VERBALE DI RIUNIONE

Doc. No.	P0024770-A73
Luogo Riunione	Via Soliman 47r, Genova (Sopralluogo)
Data	24 Marzo 2022
Preparato da	Maurizio Florio (RINA Consultig)
Progetto No.	P0024770
Oggetto	Condizione Ambientale del Parere di VIA DM_2022-0000044 No. 3, lettera j): Condivisione a livello di microscala dell'ubicazione dei monitoraggi ambientali associati allo stralcio progettuale "Cunicolo di Bypass" (Parte Opera C)
Partecipanti	RINA Consulting: Maurizio Florio (PMC)  Technital : Alessandro Tittone (Progettisti)  RCM: Gualtiero Tazzioli (Impresa) ARPAL: Monica Beggiate, Alessandro Conte, Federica Debarbieri (Ente di Controllo)

Fig 5. posizione indicativa del punto di misura RUM-04

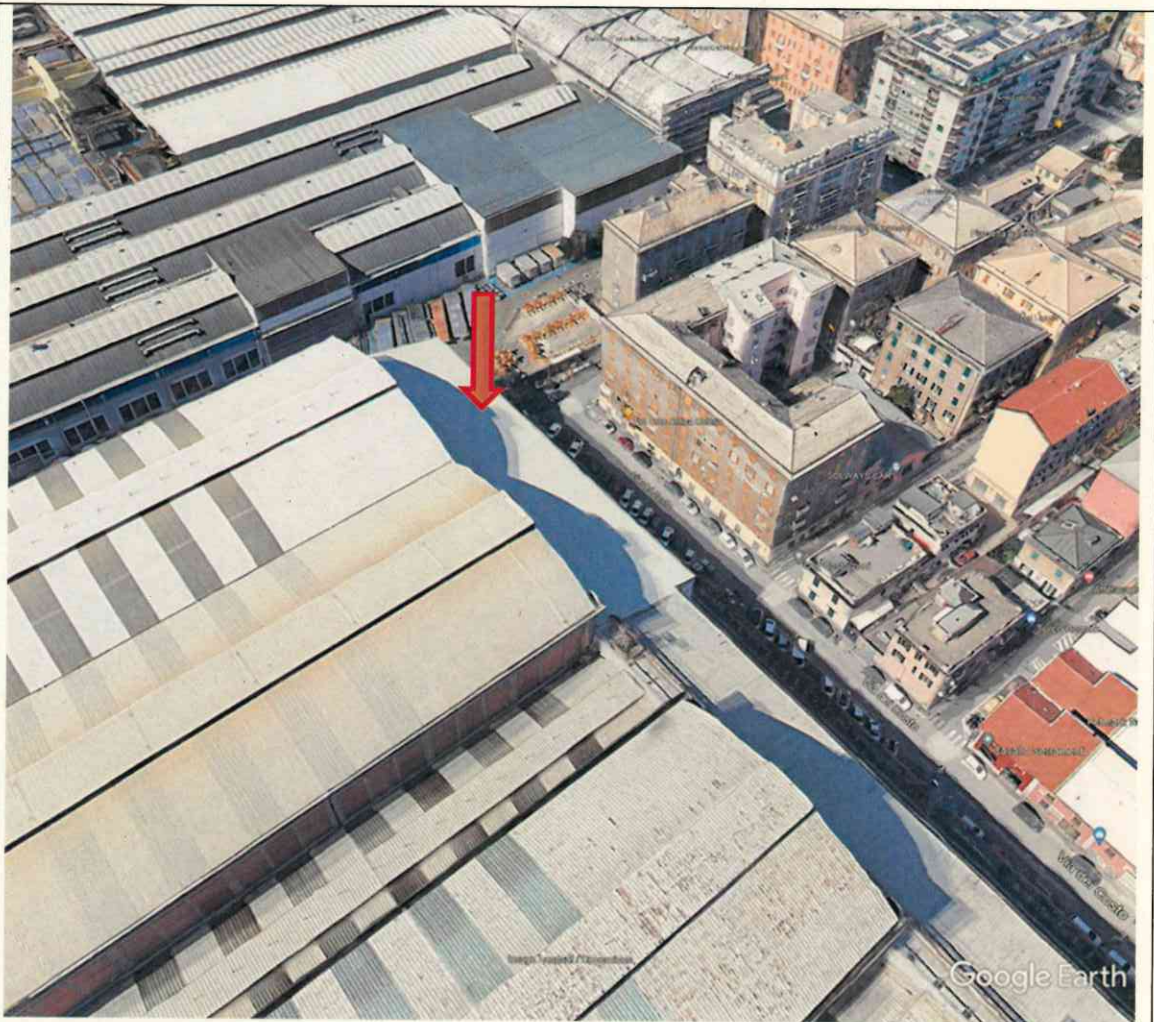
- ✓ Alternativamente, viene proposto e accettata, di posizionare centralina sul tetto dell'edificio di Fincantieri più prossimo avendo cura che edificio stesso non faccia da schermo (se possibile ubicare centralina sul bordo esterno in linea con il cantiere). Vedi Fig 3 - Fig 5.
- ✓ Per lo stralcio progettuale specifico, non sono necessari altri punti di monitoraggio. Tuttavia, durante il sopralluogo è stato possibile ricevere indicazioni anche sugli altri punti di monitoraggio, confermando la posizione della centralina mobile lato Marina Aeroporto (da posizionarsi, volendo ,anche su palo telescopico ad altezza di circa 4 m da p.c.) e confermando la posizione della centralina di ponte lungo la via Aurelia.
